PROJETO PORTO REAL

RESIDENCIA UNIFAMILIAR (MANSÃO - AM) | SOBR TATIANA-PS

DESEMPENHO ACUSTICO ENTRE AMBIENTES

BASE GEOMETRICA	ESCALA	EMISSAO	PROVA
Lista Consolidada	s/ escala	ESTUDO PRELIMINAR R57	
ISO R52 (previsão)	FORMATO A1	ISO LIBERADO PARA CRIA	39
UNIDADE MESTRE: m/s	MILHA 655/500/500	SEM ART / RNT	06-48 REV R57

O QUE MUDOU EM R52

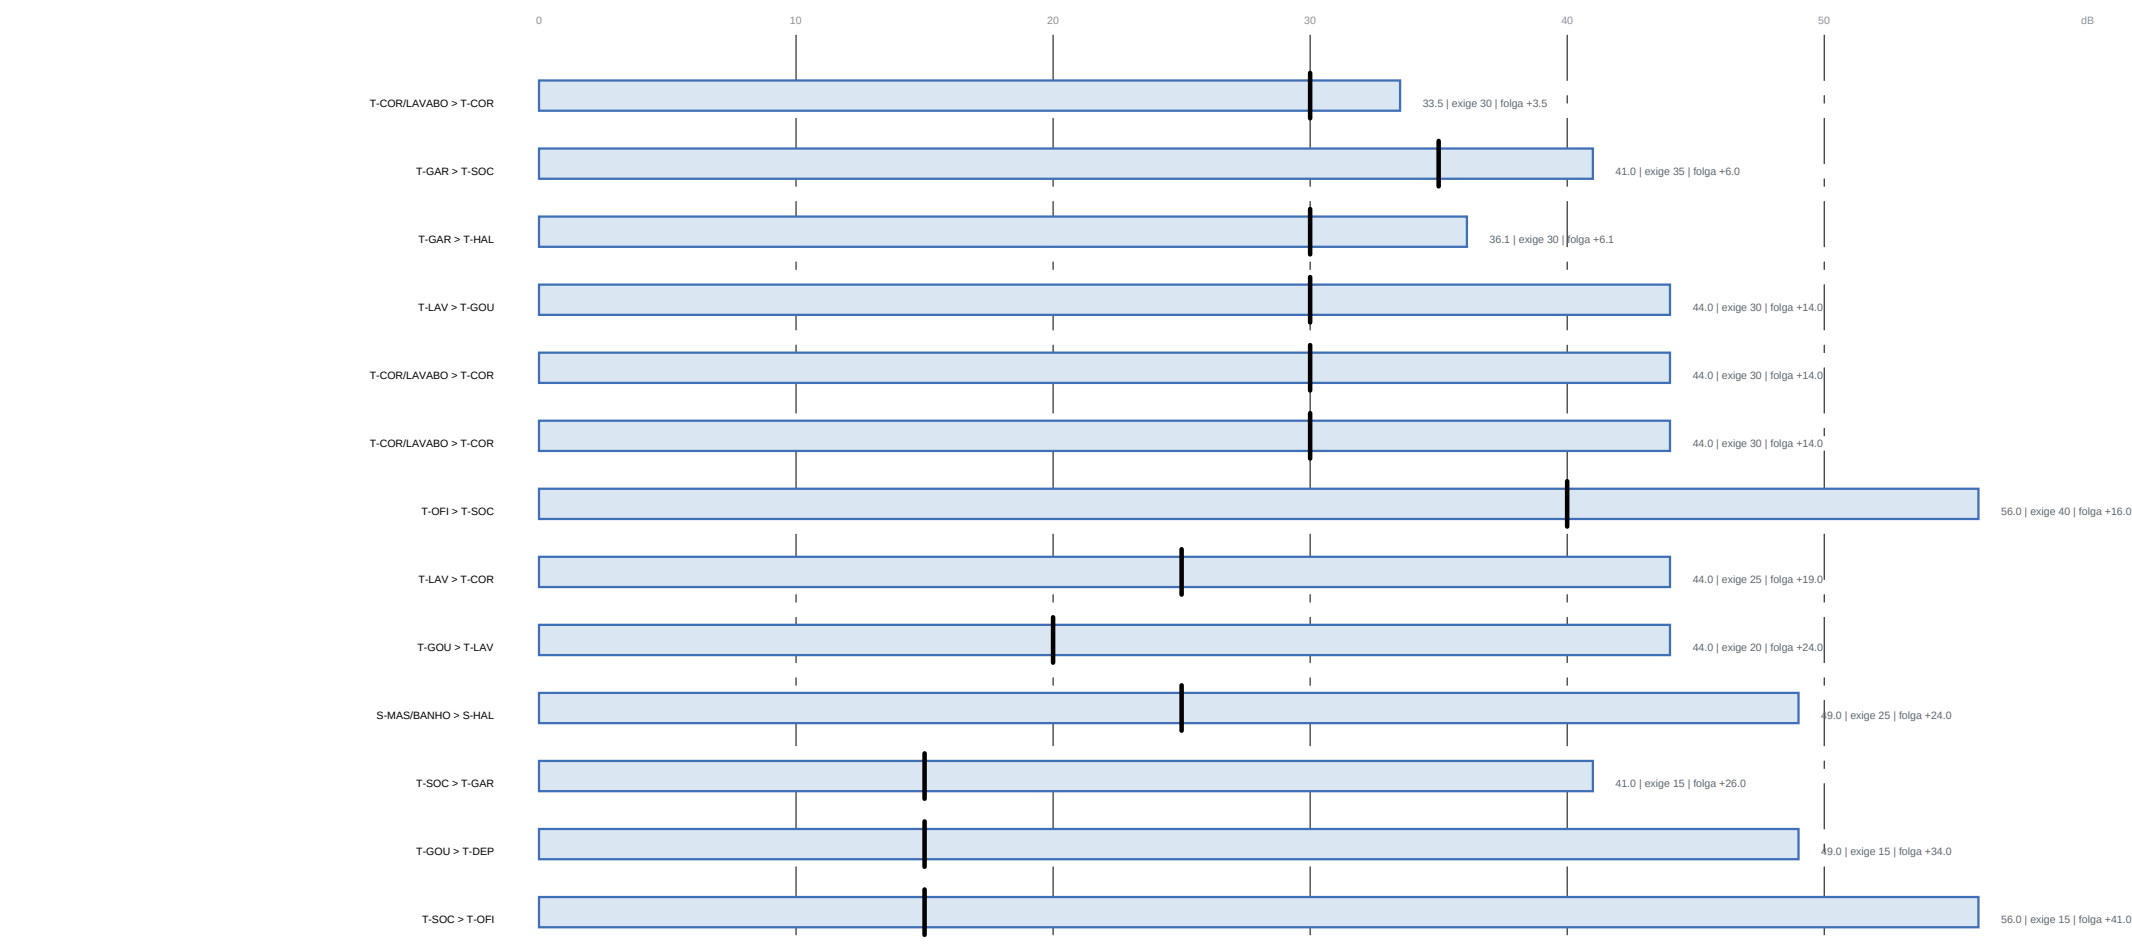
ONDE	ANTES	DEPOIS	POR QUE
Banho compartilhado + hall de entrada	porta de correr (Pw 25) — conjunto de 20,2 dB	parede CEGSA, 44 dB	o acesso de volta passou para a circulação
Banho compartilhado + quarto eventual	porta com (Pw 25) — conjunto de 25,5 dB, energia 25	parede CEGSA, 44 dB	era a por passagem da casa, e não era a saída
Hall + garagem	porta com — 36,9 dB, energia 35	PdS isolada vedada — 36,9 dB	porta entre garagem e casa tem dupla função para ser morda
Banho compartilhado + circulação	não havia porta	PdS isolada vedada — 35,7 dB, energia 25	único acesso do banho, e abria para fora
Bloco do chuveiro	encostado na parede do hall	canto arredado, sob a janela alta	consequência da porta nova, a regra dos 900 cm de box obrigou a primeira tentativa

2 Ouviu. A parede era box (Pw 1, Pw 4) e a porta era de correr (Pw 25), o conjunto entregava 20 dB. Em acústica o eixo físico DOMINA — não se faz média aritmética do isolamento, se soma energia que passa.
